Notat RIG 03

Bråtedalen, Skjetten Lillestrøm

Bråtedalen, Skjetten, Lillestrøm kommune Områdestabilitet. Uavhengig kontroll geoteknikk etter NVE Veileder 1/2019; Sikkerhet mot kvikkleireskred

Figur 6 Området som tilsier mulig fare for områdeskred med bakgrunn i topografien og krav om 20 x H eller 1:20. Utklipp er hentet fra NVE Atlas [7].

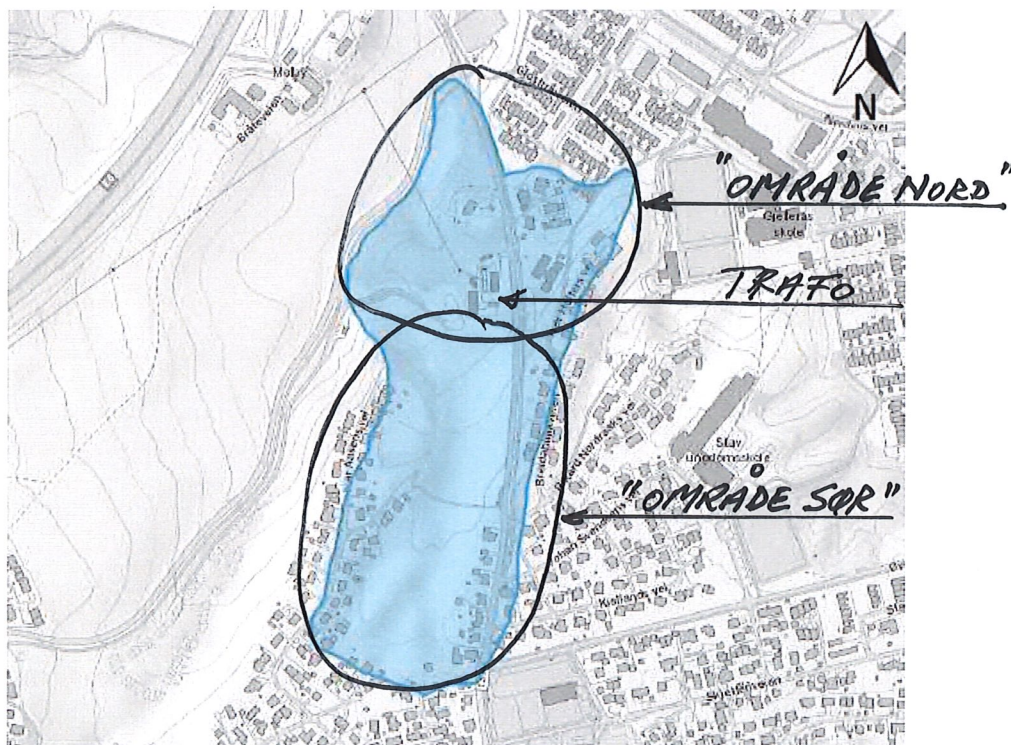
Innlimt Figur 6 fra RIG-R07 rev. 01 viser planarealet.
